Mission régionale d'autorité environnementale
Grand Est

**Avis sur le projet global éolien constitué des projets d'exploitation
des parcs éoliens de Huit Jours et Vauteleux
à Avançon, Blanzly-La-Salonnaise et Saint-Loup-en-
Champagne (08)**

n°MRAe 2024APGE62

Figure 2 : Localisation des éoliennes du projet de Huit Jours (E4, E5, E7 et E8) et de Vauteleux (E1, E2, E3 et E6)

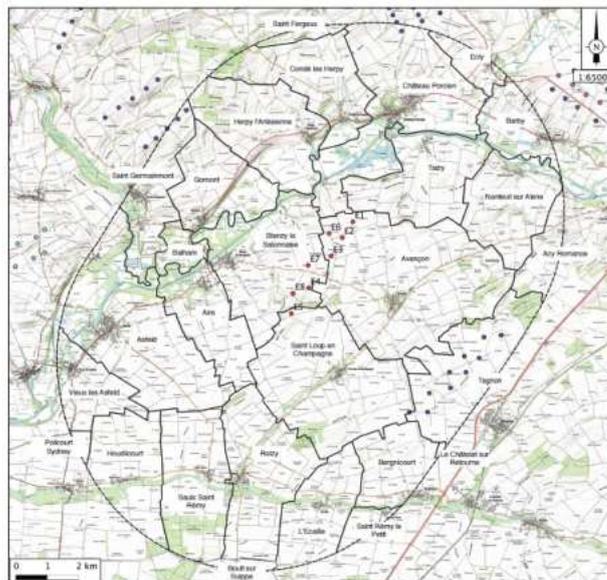
L'Ae relève qu'aucune carte présentée dans l'étude ne fait la distinction entre les deux parcs éoliens de Huit Jours et Vauteleux, qui sont portés par deux sociétés différentes, même si elles sont toutes deux filiales de la même entreprise Énergie Team⁵.

Elle recommande donc au pétitionnaire de compléter son étude par une cartographie qui individualise les deux opérations, d'autant plus qu'elles seront exploitées par deux sociétés différentes.

Figure 3 : Contexte éolien et périmètres d'étude du projet

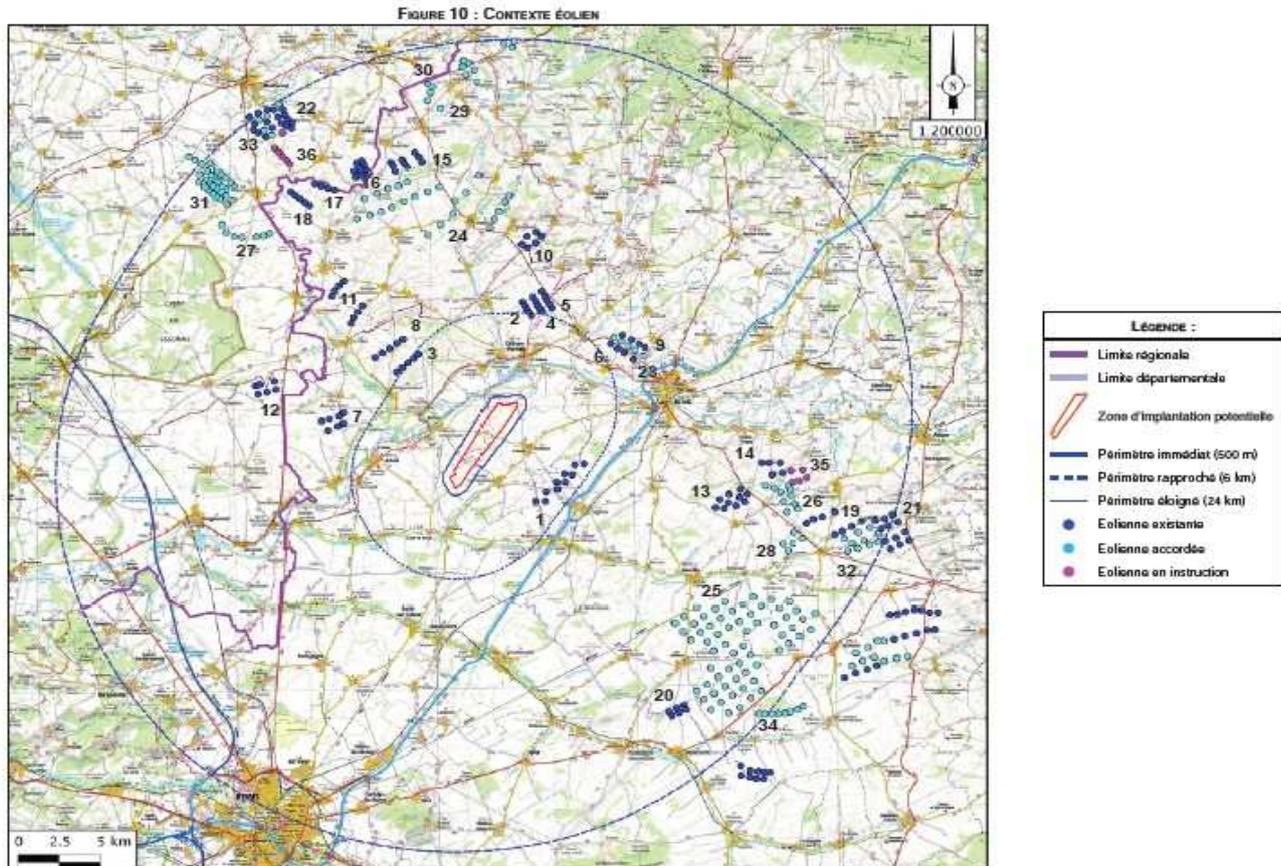
D'après le pétitionnaire, le Schéma régional de l'Éolien (SRE) Champagne-Ardenne¹² indique que le projet est situé en zone favorable au développement de l'éolien. L'Ae constate que selon la nouvelle cartographie des zones favorables au développement de l'éolien¹³ (ZFDE), plus récente (2023), la zone d'implantation du projet se situe en zone défavorable.

Elle note que le projet est situé dans un secteur déjà fortement équipé en éoliennes. Ainsi, dans un

rayon de 20 km autour du projet, on recense 36 parcs éoliens dont 22 sont en exploitation, 12 sont autorisés et 2 sont en projet soit un total de 348 éoliennes.

Figure 6 : Diagrammes d'encerclement du village d'Avançon pré et post-implantation du parc

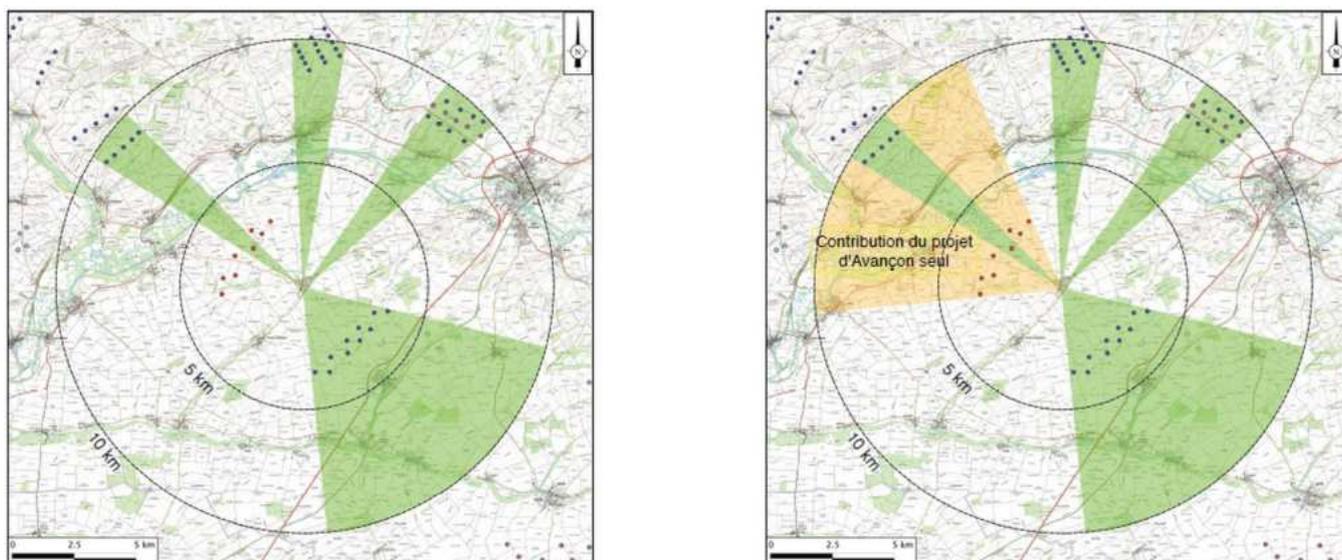
Les angles supplémentaires du champ visuel impactés par le projet global sont relativement importants. L'horizon situé au nord-ouest d'Avançon est affecté par la présence des éoliennes des projets des Huit Jours et de Vauteleux. En effet, l'angle total du champ visuel affecté par les éoliennes passe de 30,8 % (110°) à 47,6 % (171°) soit un impact de 61° supplémentaires.

D'autres villages sont impactés visuellement par le projet, c'est le cas du village de Saint-loup-en-Champagne avec l'angle total du champ visuel affecté par les éoliennes passant de 17,3 % (62°) à 27,3 % (98°) soit un impact de 36° supplémentaires. Mais aussi, le village de Blanzly-la-Salonnaise avec un angle total du champ visuel affecté par les éoliennes passant de 21,9 % (78°) à 31,2 % (112°) soit un impact de 34° supplémentaires.

De plus, le parc viendra fermer le seul espace de respiration visuelle encore présent et impactera fortement la perception du paysage depuis les Monts de Sery, site classé depuis le 28 juillet 2023 afin de préserver ce site emblématique du département des Ardennes (Cf. paragraphe suivant sur la proximité avec un monument historique). La suppression des 4 premières éoliennes (E1, E2, E3 et E6) visibles depuis ce point de vue permettrait de diminuer l'impact sur ce site.

L'Ae regrette que les recommandations du schéma régional éolien (SRE) Champagne-Ardenne en matière de saturation visuelle ne soient pas suivies par les pétitionnaires successifs et déplore l'aggravation de la situation de saturation visuelle pour les villages environnants par l'implantation du projet.

L'Ae recommande au pétitionnaire de supprimer les éoliennes E1, E2, E3 et E6 ou de trouver un emplacement des éoliennes qui n'aggrave pas la saturation visuelle pour les villages environnants.
